Mission régionale d'autorité environnementale

Avis sur
le projet de centrale photovoltaïque à Pagny-sur-Meuse (55)
porté par ENGIE Green

n°MRAe 2020APGE55

Figure 7: Mesures d'évitement en faveur des insectes (source : étude d'impact)

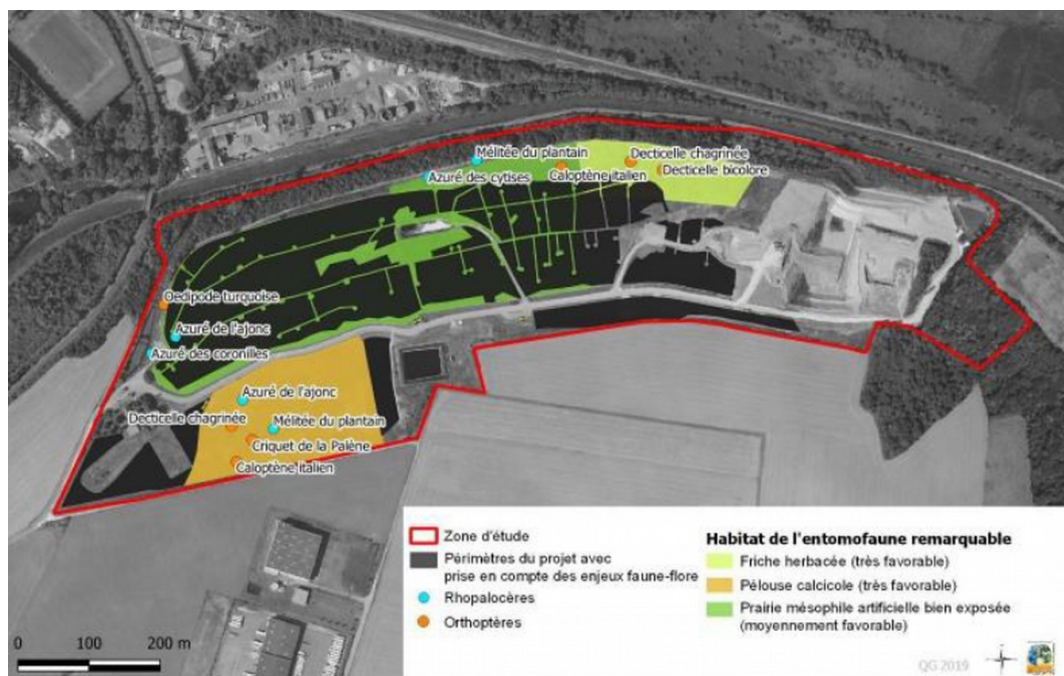
Quelques amphibiens sont recensés, la Grenouille verte, le Triton palmé, le Triton alpestre, le Crapaud commun ou le Prélodyte ponctué. Par ailleurs 10 insectes remarquables ont été inventoriés dont 9 représentent un enjeu prioritaire car inféodés au site du projet. Les habitats favorables à ces espèces seront évités, aucun panneau photovoltaïque ne sera installé dans les secteurs favorables.

Figure 8: Mesures en faveur de la faune (source : étude d'impact)

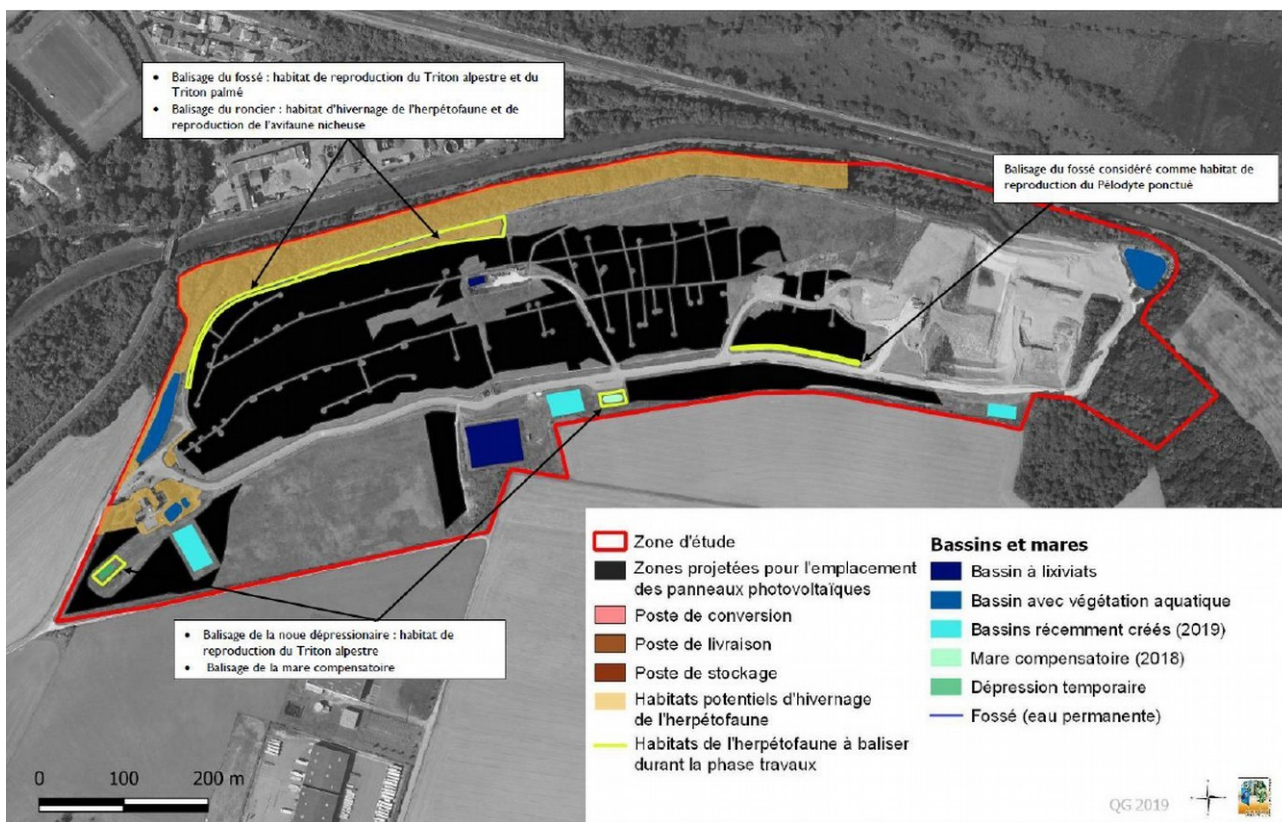
L'Ae constate que les mesures en faveur de la biodiversité sont au niveau des enjeux identifiés sur la zone d'étude. L'aménagement de la centrale ne devrait pas avoir d'incidences notables sur les sites Natura 2000 ni sur la biodiversité, sous réserve du respect des mesures énoncées pour la phase travaux. S'agissant de la partie du projet relative au dispositif de raccordement du projet de centrale au poste source, l'Ae signale qu'elle est susceptible de traverser le site Natura 2000 « Marais de Pagny-sur-Meuse ». Les impacts des travaux de raccordement, plus particulièrement sur les réservoirs de biodiversité, devront être étudiés.

Figure 10: Unités paysagères (source : étude d'impact)

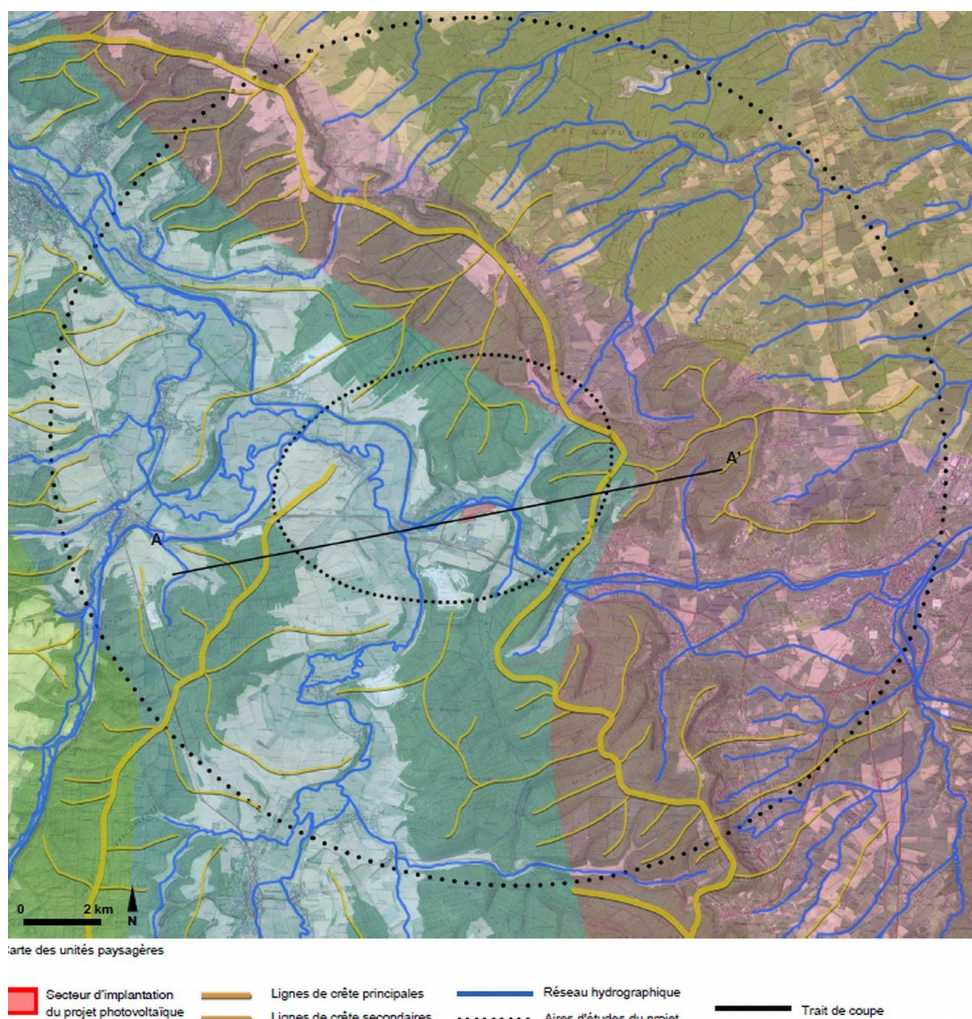
Le plan en coupe révèle que les crêtes entourant le site de projet sont occupées par des espaces forestiers. La visibilité de la centrale photovoltaïque se limite à la vallée de la Meuse. Elle devrait être visible depuis les hauteurs au nord du bourg de Pagny-sur-Meuse. Ceci étant, elle s'intègre dans un contexte anthropisé avec les carrières de calcaire du Révoi comme principal appel visuel. L'impact ne devrait pas être significatif.

Selon l'Ae, dans le périmètre proche de la décharge, la haie en limite sud et ouest, chétive et discontinue, pourrait être renforcée afin de limiter encore la visibilité depuis la zone d'activités proche de la RN4. Il convient de noter la présence d'un ourlet boisé en bordure nord du site, ainsi qu'une importante zone boisée au lieu dit « morte fontaine ». Ces espaces jouent un rôle d'écran important depuis les espaces urbanisés de Pagny-sur-Meuse ou la RD41. Leur préservation, voire leur renforcement, est souhaitable.
